Verslag huishoudelijke elektrische installatie op laagspanning en zeer lage spanning

Referentie: **011-20260306-01**	Datum controle: **06/03/2026**
Keurder: **011**

Eigenaar:	**Onbekend**	EAN-code:	**541448820058979400**
Adres installatie:	**Schoolstraat 8, 2222 - Itegem**	Nummer teller(s):	**1SAG1100781632**
		Distributienetbeheerder installatie:	**Fluvius**

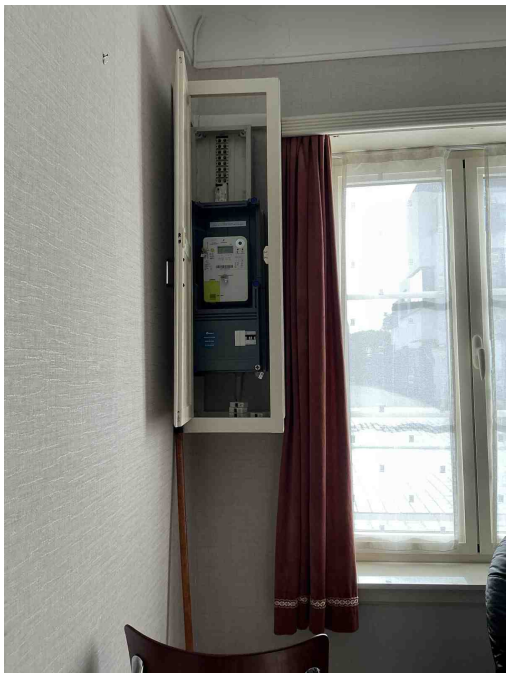
B06 - Het elektrisch verdeelbord heeft niet de minimale beschermingsgraad IPXX-B in een gewone ruimte (Boek 1: 4.2.2.3).
Opmerking: Oa bord 1

B29 - Het elektrisch verdeelbord in een huishoudelijke ruimte is niet voorzien van een deur (Boek1: 5.3.5.1).
Opmerking: Oa bord 1

B02 - Het elektrisch verdeelbord is onvoldoende bereikbaar (Boek 1: 5.3.5.1).
Opmerking: Oa staat hoger dan 2m

B30 - De houder van de beveiliging in een huishoudelijke ruimte is niet voorzien van aangepaste kalibreerelementen (Boek1: 5.3.5.5).
Opmerking: Oa bord 1

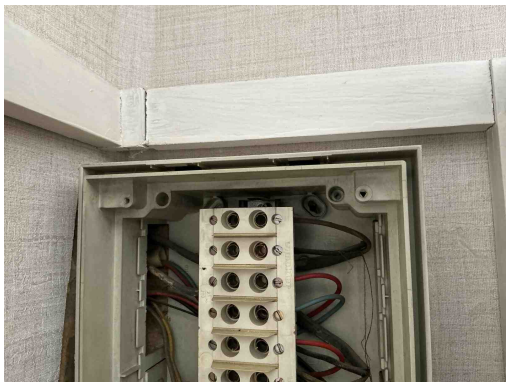
C28 - Niet gebruikte leidingen onder spanning zijn niet op een degelijke manier geïsoleerd of verwijderd (Boek 1: 4.2.1.1).
Opmerking: Oa in bord 1

D04 - De hoofddifferentieelstroominrichting is niet verzegelbaar (Boek 1: 4.2.4.3).
Opmerking: Oa bord 1

T21 - Het elektrisch materieel is niet geplaats volgens de voorschriften van de fabrikant/ regels van goed vakmanschap . (Boek 1: 1.4.1.3)
Opmerking: Oa ophangvijzen bord 1

Klasse 0 toestel is niet toegestaan
Opmerking: Oa woonkamer , hal

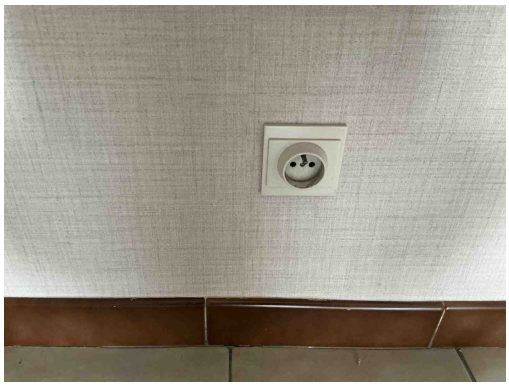
Klasse 0 toestel is niet toegestaan
Opmerking: Oa woonkamer , hal

Klasse 0 toestel is niet toegestaan
Opmerking: Oa woonkamer , hal

C27 - Het gebruik van geleiders van het type VTLmB (côte-à-côte) is niet toegestaan (Boek 1: 1.4.2.1).
Opmerking: Oa tuinhuis , hal

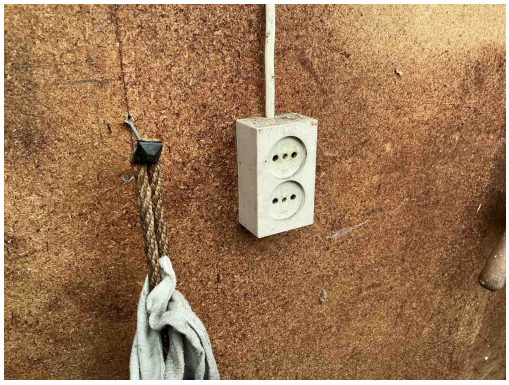
T11 - De contactdozen waarvan de toegekende stroomsterkte maximaal 16A en de toegekende spanning maximaal 250V bedraagt en niet bedoeld zijn voor de voeding van een of meerdere verbruikstoestellen voor een specifiek doel en niet geplaatst zijn in of op schakel- en verdeelborden, beschikken niet of IPXX-D (incl. gemeenschappelijke delen residentieel geheel) (Boek 1: 4.2.2.3/5.3.5.2).
Opmerking: Oa woonkamer , tuinhuis

T11 - De contactdozen waarvan de toegekende stroomsterkte maximaal 16A en de toegekende spanning maximaal 250V bedraagt en niet bedoeld zijn voor de voeding van een of meerdere verbruikstoestellen voor een specifiek doel en niet geplaatst zijn in of op schakel- en verdeelborden, beschikken niet of IPXX-D (incl. gemeenschappelijke delen residentieel geheel) (Boek 1: 4.2.2.3/5.3.5.2).
Opmerking: Oa woonkamer , tuinhuis

T13 - Opbouwcontactdozen en/of -schakelaars zonder achterplaatje mogen niet rechtstreeks op een brandbare ondergrond bevestigd worden (Boek 1: 4.3.3.5).
Opmerking: Oa tuinhuis

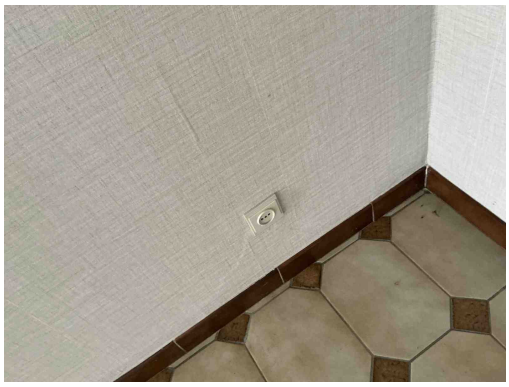
C27 - Het gebruik van geleiders van het type VTLmB (côte-à-côte) is niet toegestaan (Boek 1: 1.4.2.1).
Opmerking: Oa tuinhuis , hal

T11 - De contactdozen waarvan de toegekende stroomsterkte maximaal 16A en de toegekende spanning maximaal 250V bedraagt en niet bedoeld zijn voor de voeding van een of meerdere verbruikstoestellen voor een specifiek doel en niet geplaatst zijn in of op schakel- en verdeelborden, beschikken niet of IPXX-D (incl. gemeenschappelijke delen residentieel geheel) (Boek 1: 4.2.2.3/5.3.5.2).
Opmerking: Oa woonkamer , tuinhuis

T11 - De contactdozen waarvan de toegekende stroomsterkte maximaal 16A en de toegekende spanning maximaal 250V bedraagt en niet bedoeld zijn voor de voeding van een of meerdere verbruikstoestellen voor een specifiek doel en niet geplaatst zijn in of op schakel- en verdeelborden, beschikken niet of IPXX-D (incl. gemeenschappelijke delen residentieel geheel) (Boek 1: 4.2.2.3/5.3.5.2).
Opmerking: Oa woonkamer , tuinhuis

T13 - Opbouwcontactdozen en/of -schakelaars zonder achterplaatje mogen niet rechtstreeks op een brandbare ondergrond bevestigd worden (Boek 1: 4.3.3.5).
Opmerking: Oa tuinhuis

C27 - Het gebruik van geleiders van het type VTLmB (côte-à-côte) is niet toegestaan (Boek 1: 1.4.2.1).
Opmerking: Oa tuinhuis , hal

T10 - Bepaalde contactdozen en/of schakelaars zijn niet degelijk bevestigd (Boek 1: 1.4.1.3).
Opmerking: Oa keuken

C38 - Het gebruikte kabeltype (snoerkabel) voldoet niet aan de specificaties die van toepassing zijn op voedingsleidingen voor vaste installatie (Boek 1: 1.4.2.1, 5.2.6.2).
Opmerking: Oa hal
